Autorité environnementale

Avis délibéré de l’Autorité environnementale sur la création de la zone d’aménagement concerté (Zac) de la Grande Borne Ouest à Grigny et Viry-Châtillon (91) – 2^e avis

n°Ae : 2025-046

Avis délibéré n° 2025-046 adopté lors de la séance du 24 avril 2025

Figure 3 : bâtiments à démolir dans le secteur « Places Hautes / Oiseau » et bâtiments riverains principalement concernés par les nuisances (source : dossier)

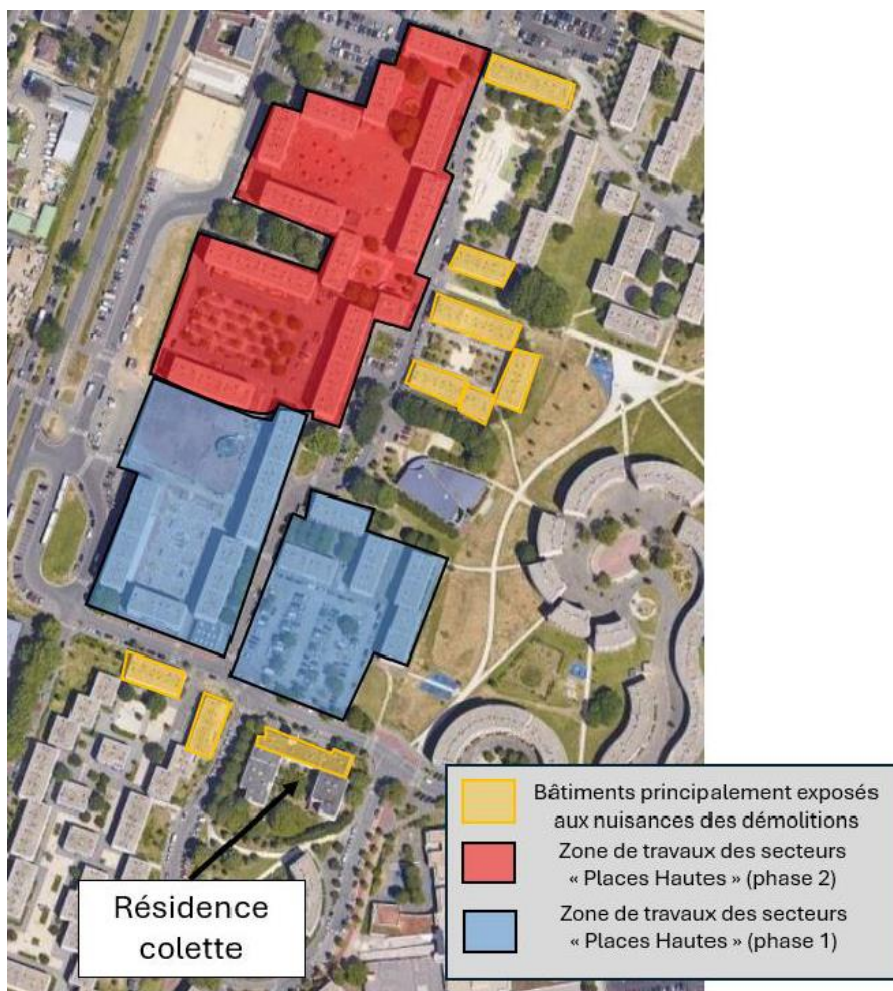
Il est indiqué que les horaires des travaux seront autant que possible limités à la plage 8 h – 18 h et que pour les bâtiments riverains à proximité directe des travaux sur le parking « Place de l’Oiseau » (trois immeubles sont concernés, dont l’un en travaux jusqu’au premier semestre 2026 et inoccupé), des écrans acoustiques « *pourraient être mis en place* ».

Les mesures proposées ne sont pas suffisamment précises. En particulier, le dossier n’indique pas la nature et la durée des travaux les plus bruyants et ne donne d’indication ni sur les niveaux de bruit, ni sur le nombre des riverains susceptibles d’être exposés. En l’absence de solution permettant de garantir des conditions de vie acceptables, un relogement provisoire devra être envisagé.

L’Ae recommande de préciser la nature et la durée des travaux les plus bruyants, les niveaux de bruit prévisibles et le nombre de riverains exposés, ainsi que les mesures de suivi qui seront mises en œuvre.

Figure 5 : logements à démolir dans le secteur Méridien / Solstices (au niveau du numéro 32, en hachuré rouge) (source : dossier)

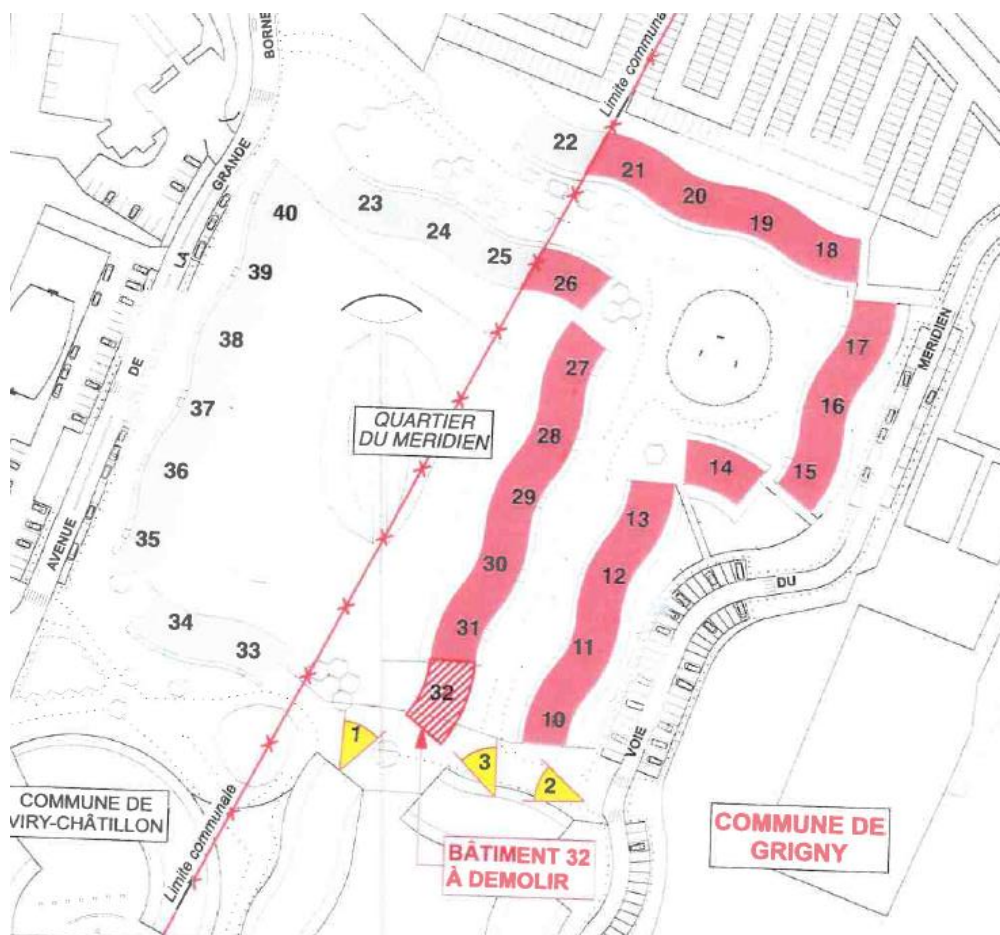
Il était prévu initialement dans le secteur la démolition de 30 logements (et non dix) avec un objectif de désenclaver le quartier par le réseau viaire. Le dossier ne précise pas les raisons ayant conduit à faire évoluer la programmation.

L'Ae recommande de préciser les raisons ayant conduit à faire évoluer la programmation des démolitions dans le secteur « Méridien / Solstices ».

Le dossier n’évoque pas le sujet des vibrations, en particulier dans le cas du secteur « Méridien – Solstices », où la démolition se fait en mitoyenneté avec un autre bâtiment demeurant habité pendant les travaux. Une étude dédiée permettant de qualifier et de quantifier les vibrations pendant toute la durée du chantier est nécessaire, afin d’en déduire les mesures d’évitement et de réduction pour les riverains directs.

L’Ae recommande de réaliser une étude des vibrations engendrées par les démolitions, en particulier dans le secteur « Méridien – Solstices » et d’en déduire les mesures nécessaires.
